改善箇所説明図

基準不適合内容

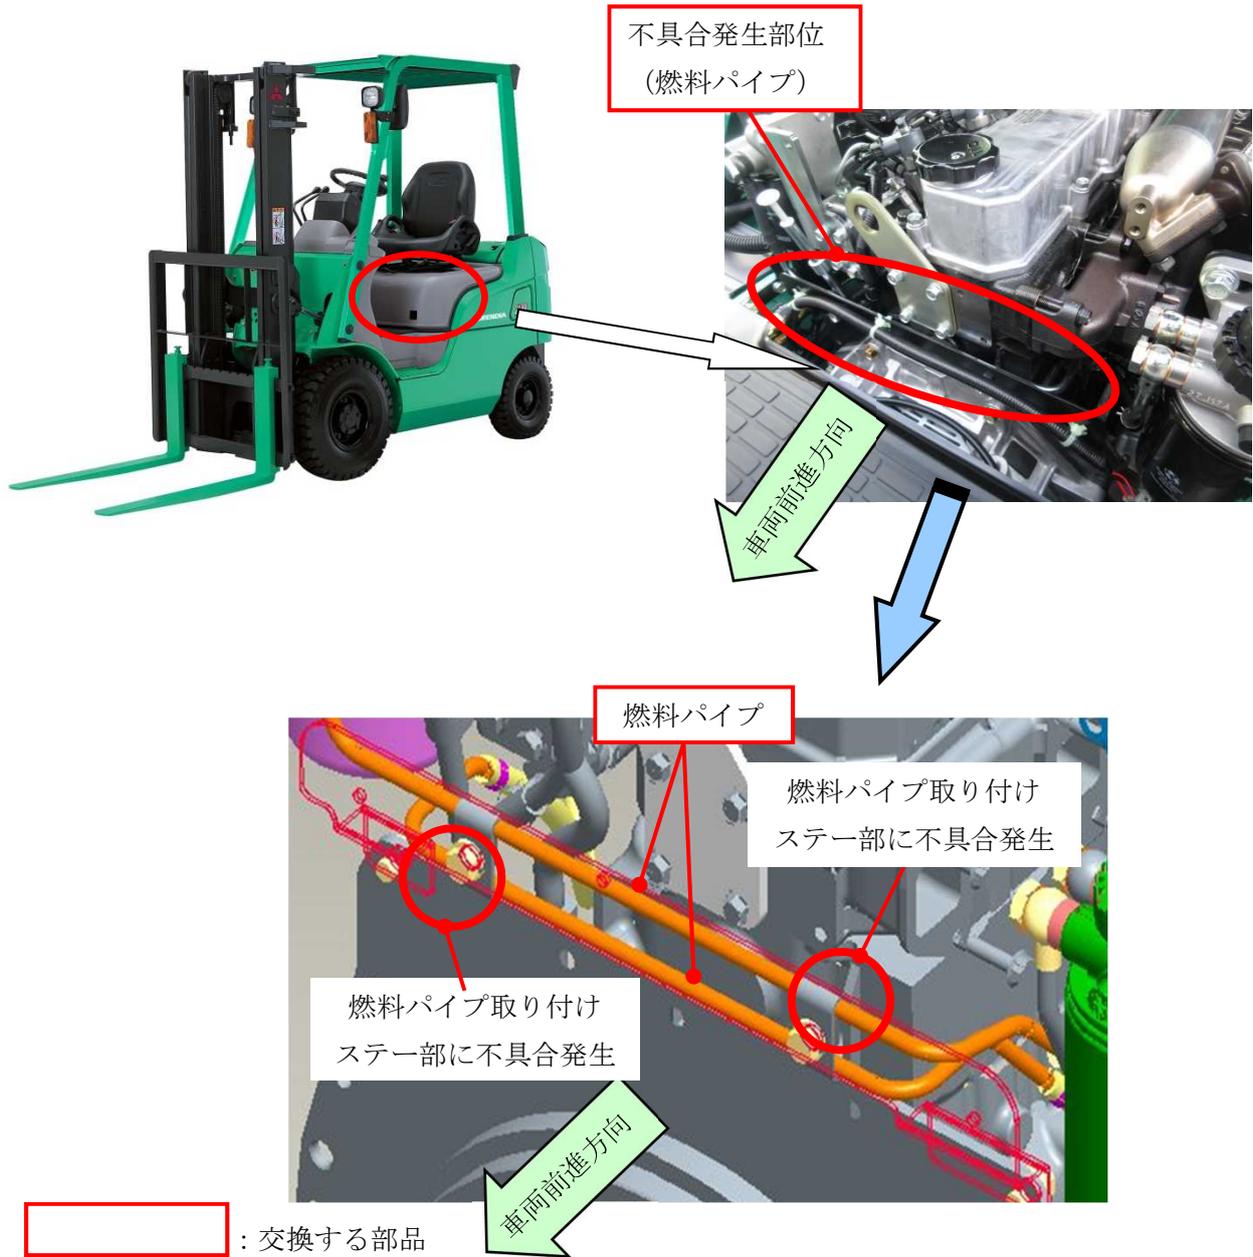
フォークリフトの燃料装置において、燃料パイプの形状が不適切なため、走行振動等により取付ステー溶接部に亀裂が生じることがある。そのため、そのままの状態で使用を続けると、亀裂が進展して燃料が漏れ、最悪の場合、エンジンが停止し、再始動できなくなるおそれがある。

全車両、燃料パイプを対策品に交換し、クランプで固定する。

識別：改善実施済車には、燃料パイプ上部に黒色のペイントを塗布する。
